附 錄 二

變 更 後 建 築 平 面 圖 說

變更設計理由 二十三、建築筏基廢水池位置調整。		修正 △ △ △ △		LKPdesign 元宏聯合建築師事務所		地址: 台北市民權東路三段170號10F 電話: (02)27176699 傳真: (02)27170158 網址: www.lkpdesign.com		核准 APPROV BY 日期 DATE 校核 CHECK BY 比例 SCALE 繪圖 DRAWN BY 業務號碼 JOB NO.		51514		圖名 DRAWING 地下筏基層平面圖		圖號 DRAWING NO.		簽章 章		審核 核	
工程名稱 PROJECT 岳泰建設景美段集合住宅新建工程

地下六層面積計算圖 S:1/400

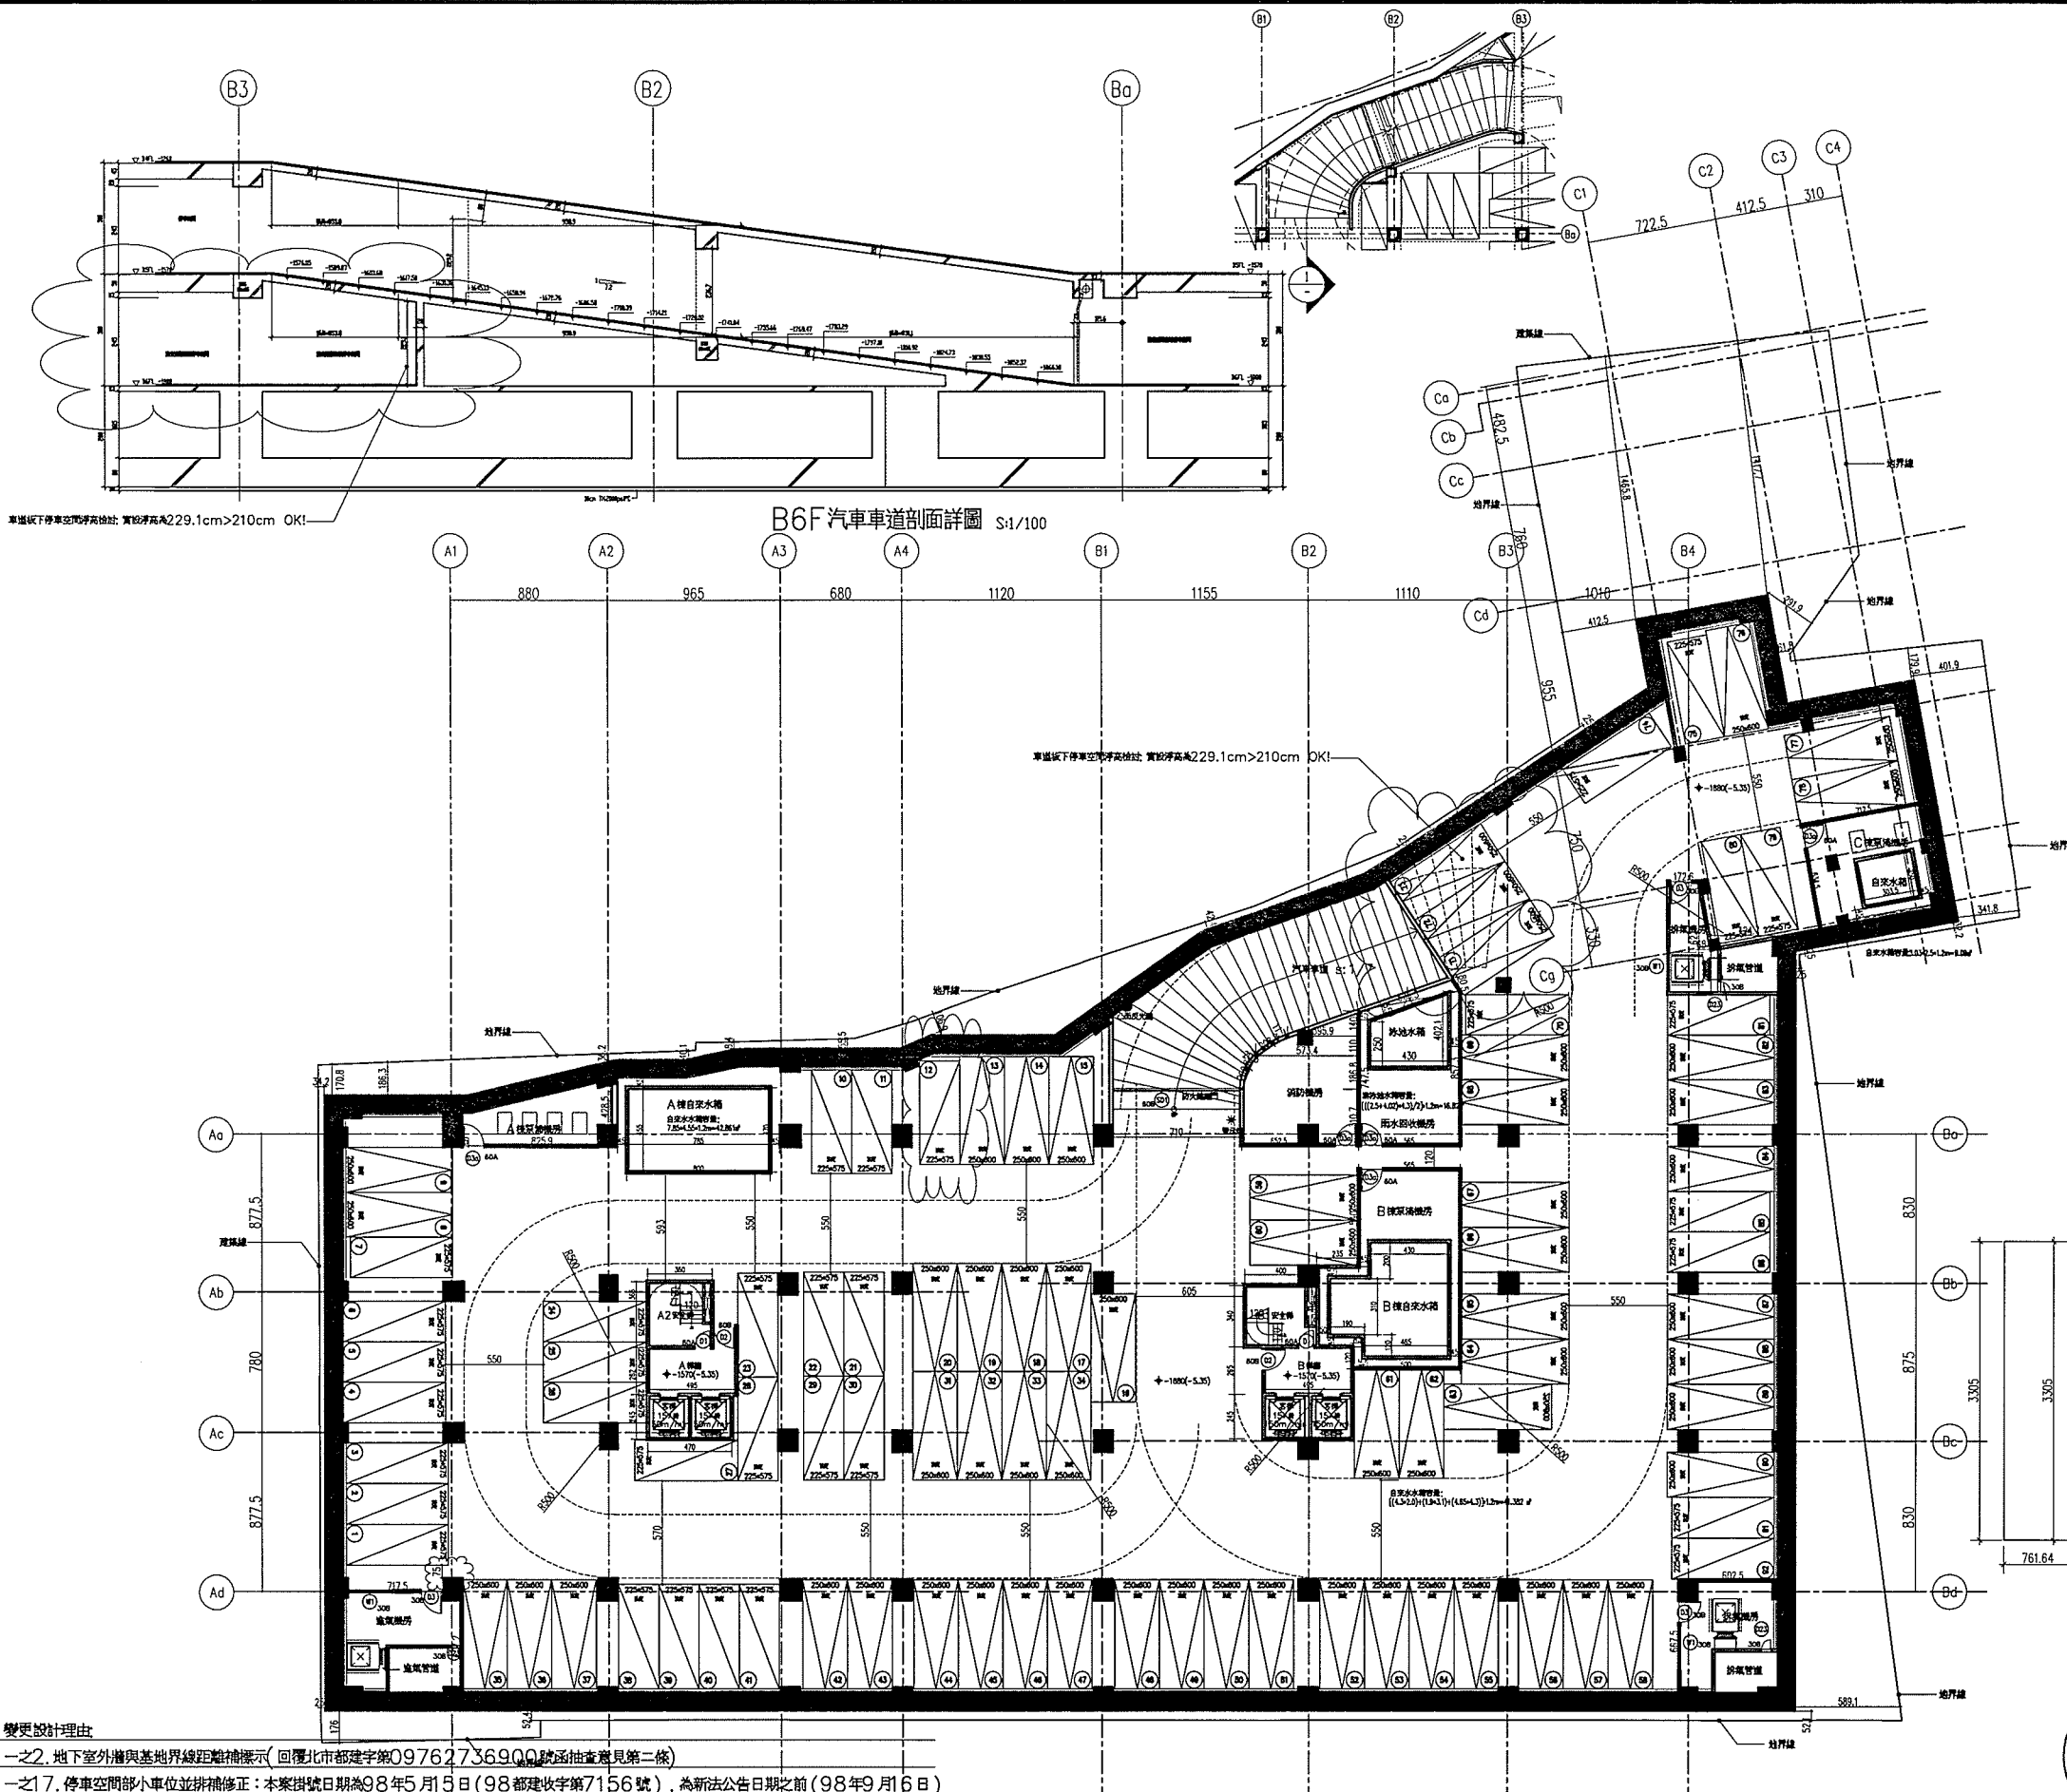
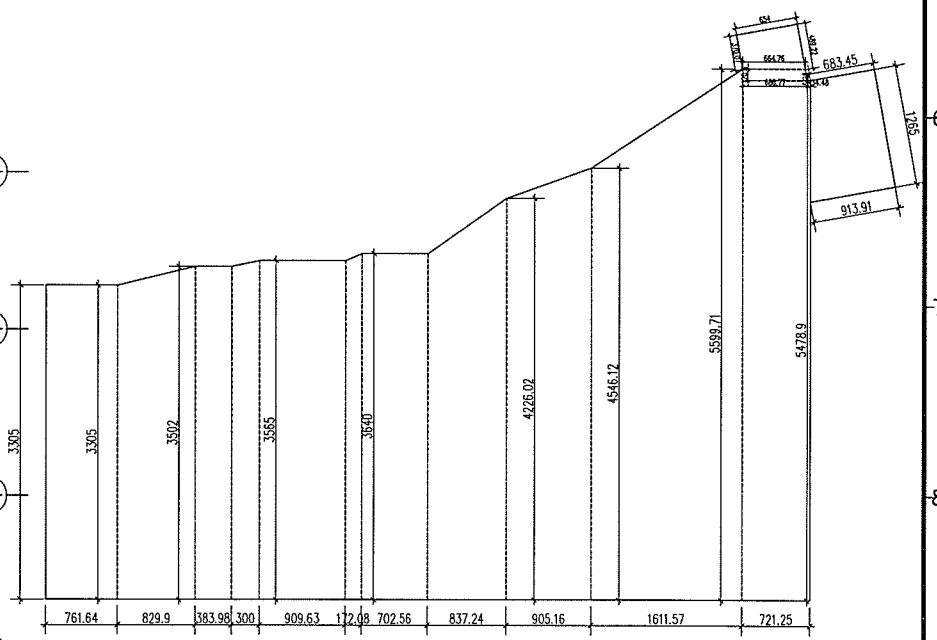
- 一之2. 地下室外牆與基地界線距離補正(回覆北市都建字第09762736900號函抽查意見第二條)
- 一之17. 停車空間部小車位並排補修正: 本案掛號日期為98年5月5日(98都建收字第7156號), 為新法公告日期之前(98年9月6日)故適用於舊法(回覆北市都建字第09762736900號函抽查意見第十七條)
- 一之4. B6坡道下空間高度補檢討標示(回覆北市都建字第09762736900號函抽查意見第四條)
- 一之18. 編號12號停車位與樓壁相交補修正(回覆北市都建字第09762736900號函抽查意見第十八條)
- 一之19. 進氣機房75公分出入口通道補檢討標示(回覆北市都建字第09762736900號函抽查意見第十九條)

圖名
DRAWING
地下五層平面圖

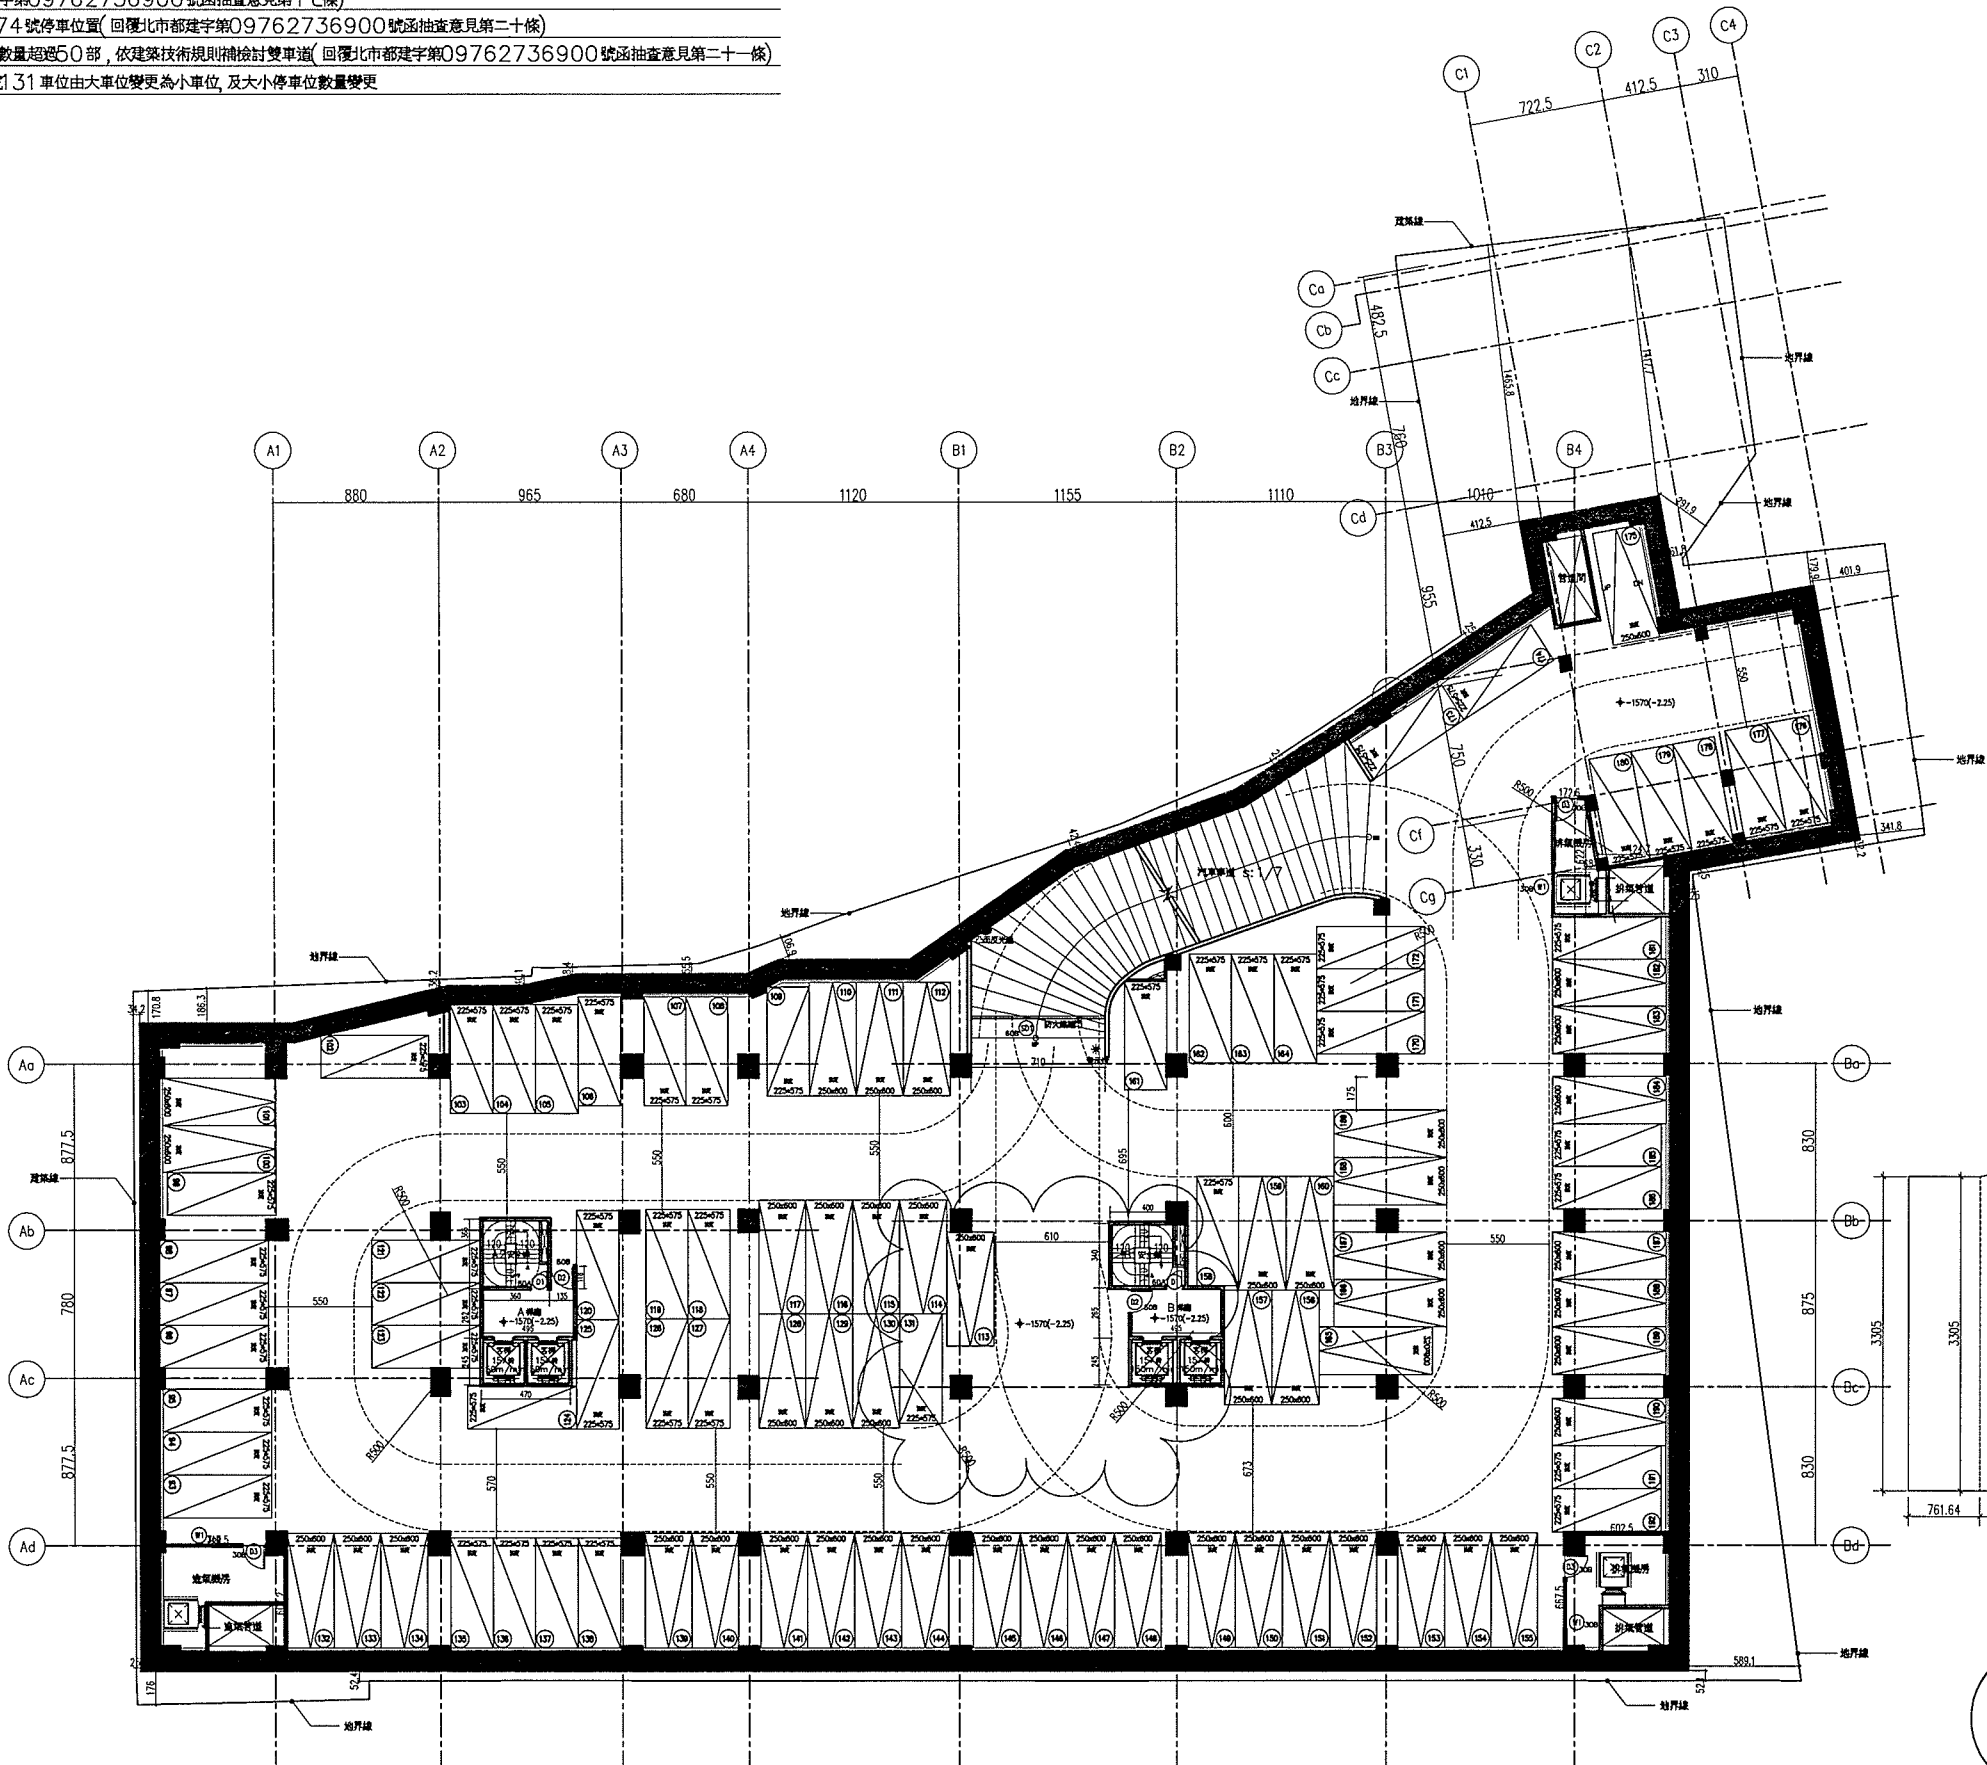
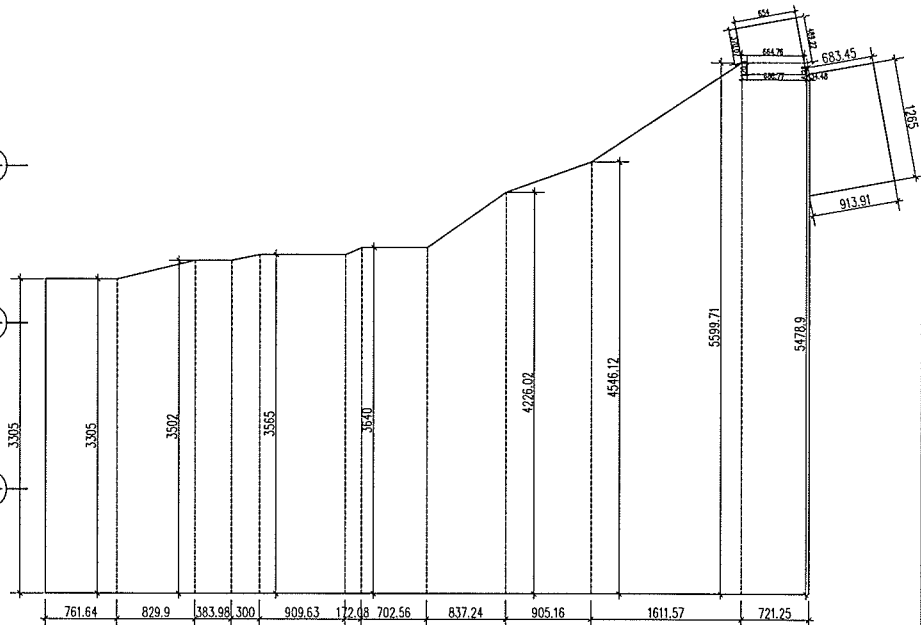
變更設計理由
一之2. 地下室外牆與基地界線距離補標示(回覆北市都建字第09762736900號函抽查意見第二條)
一之17. 停車空間部小單位並排補修正: 本案掛號日期為98年5月15日(98都建收字第7156號), 為新法公告日期之前(98年9月16日), 故適用於舊法(回覆北市都建字第09762736900號函抽查意見第十七條)
一之20. 補修正B5層編號174號停車位置(回覆北市都建字第09762736900號函抽查意見第二十條)
一之21.B1~B5層停車位數量超過50部, 依建築技術規則補檢討雙車道(回覆北市都建字第09762736900號函抽查意見第二十一條)
十. 地下層停車位調整, 原圖號131車位由大車位變更為小車位, 及大小停車位數量變更
